FIG. 18

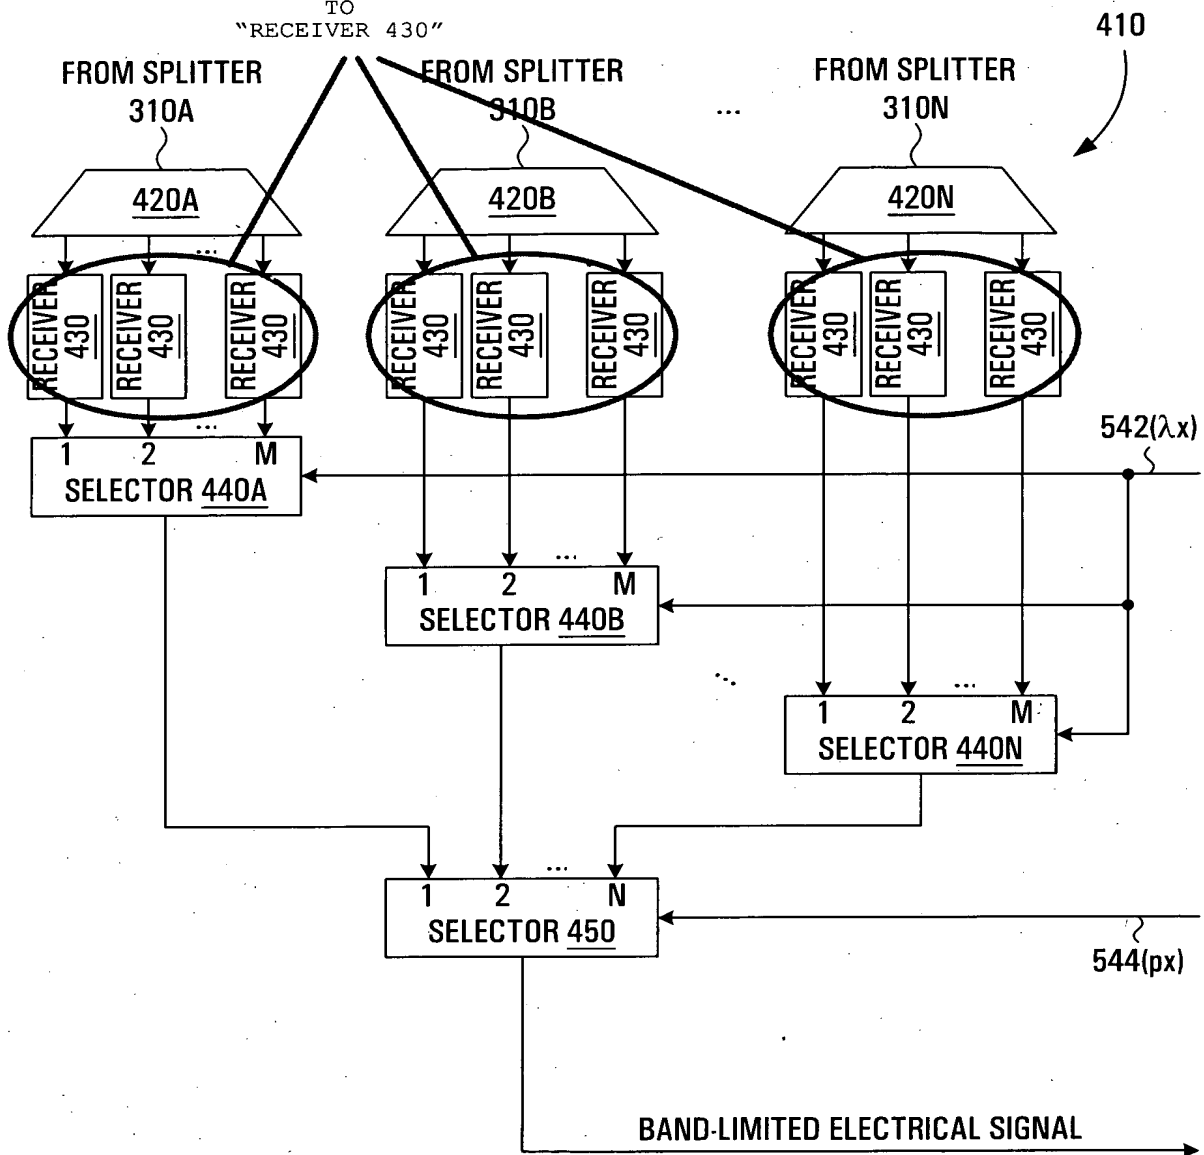
CHANGED LABELS
FROM "430"
TO
"RECEIVER 430"

FIG. 18

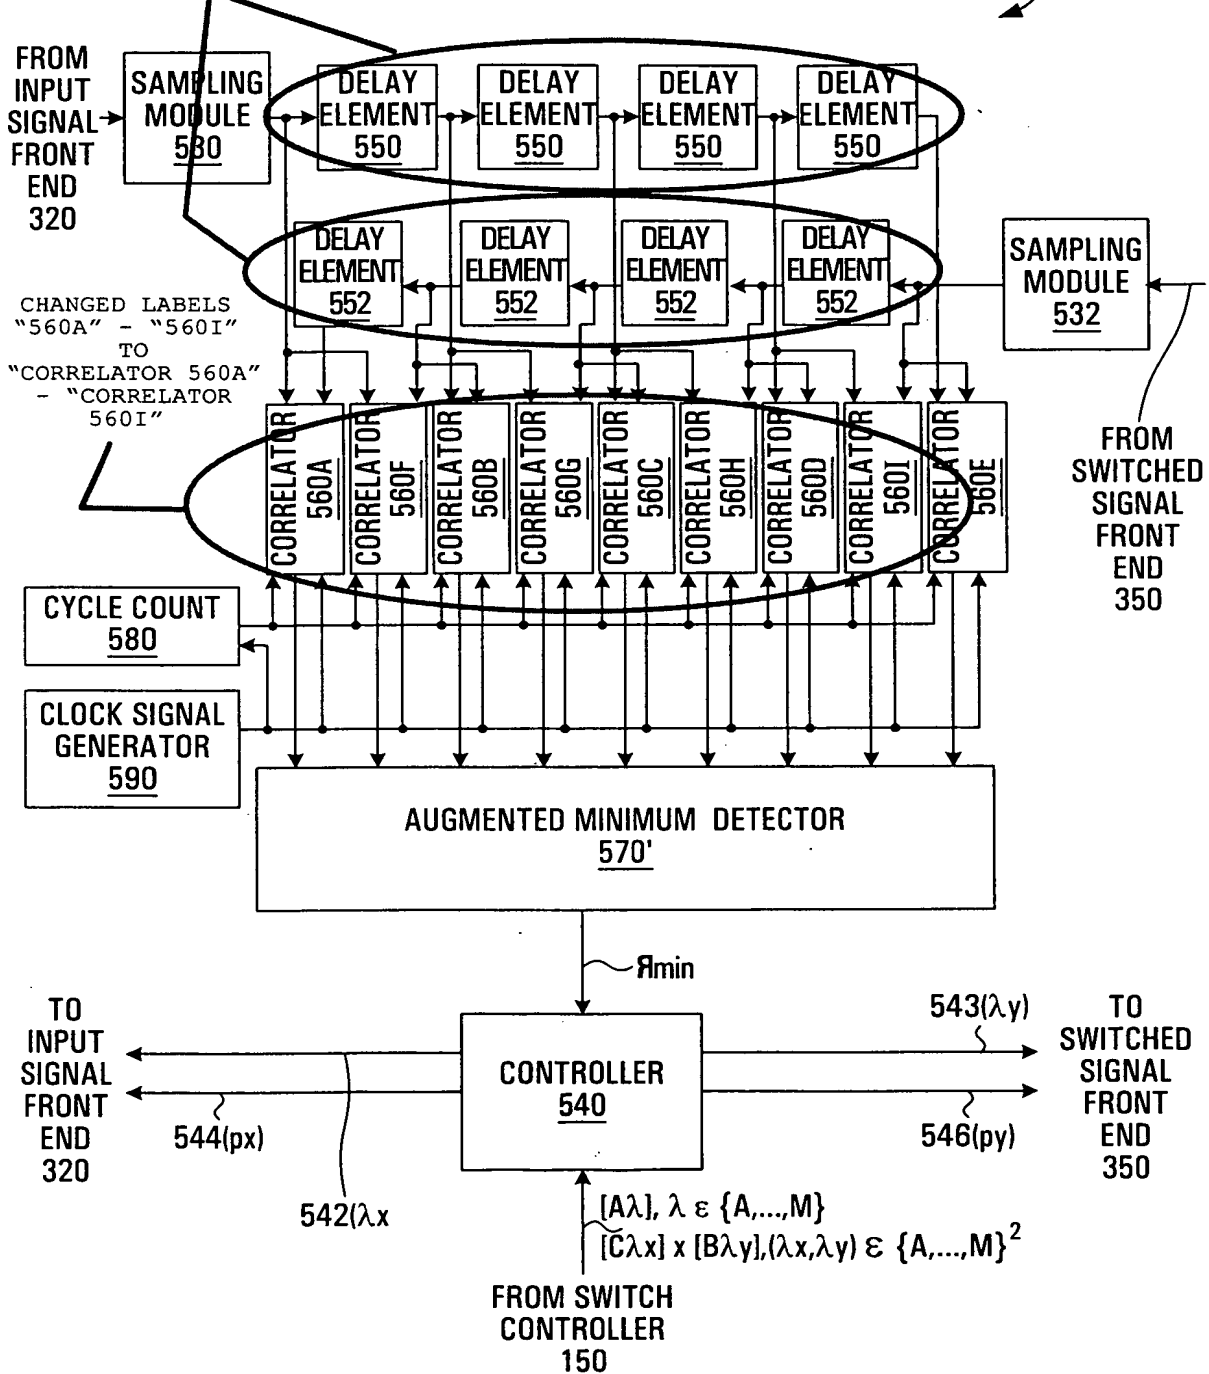
CHANGED LABELS FROM "550" AND
"552" TO "DELAY ELEMENT 550"
AND "DELAY ELEMENT 552"
